Conclusion de la commissaire enquêtrice :

Observations de la commissaire enquêtrice

Figure 10 : cartes d'aléa inondation sur le bas du bassin versant de la Bénovie

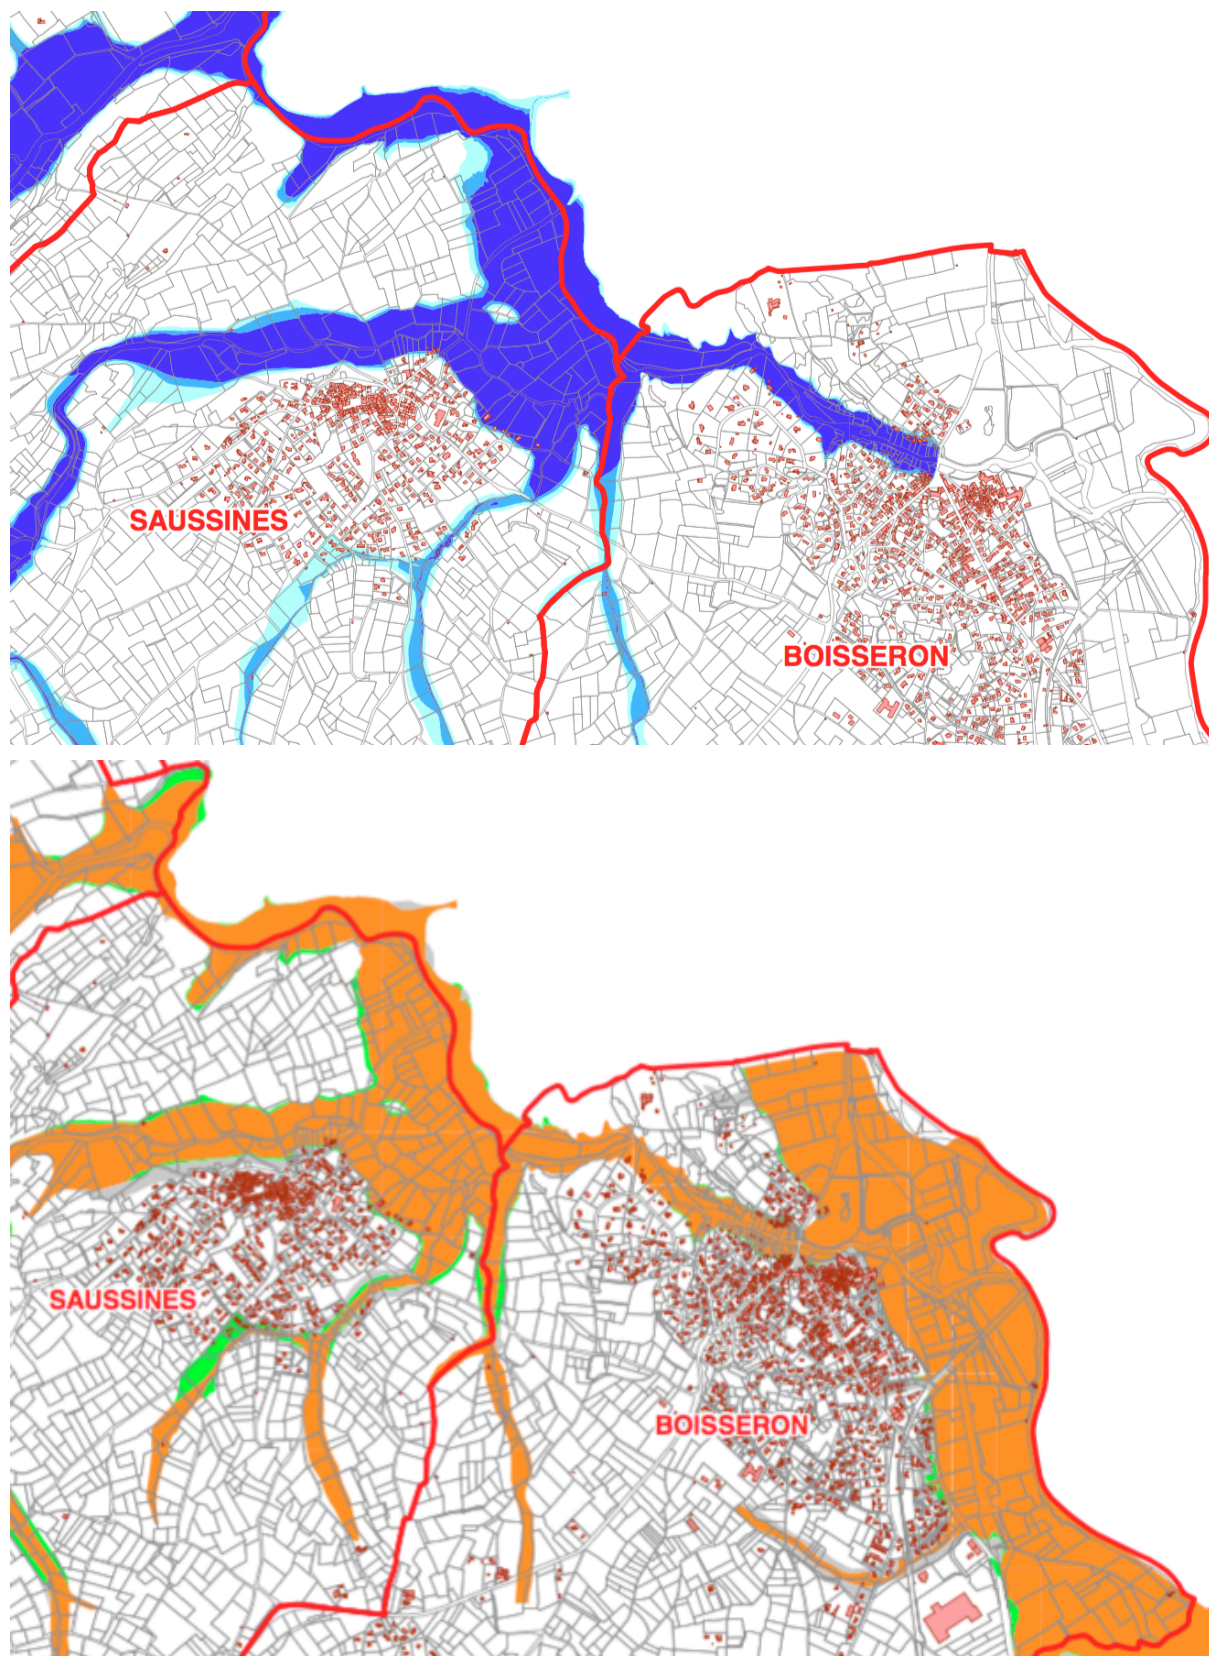
La cartographie suivante est extraite de l'étude Grontmij, DDTM citée plus haut. Elle montre les zones inondables de la Bénovie sur sa partie moyenne et basse. Sur la commune de Boisseron, on voit que la Bénovie est encaissée dans des berges plus perchées, contrairement à la commune de Saussines, où la Bénovie peut s'étaler.

La cartographie de l'aléa inondation montre que le Vidourle a un impact plus important en surface que la Bénovie sur la commune de Boisseron.
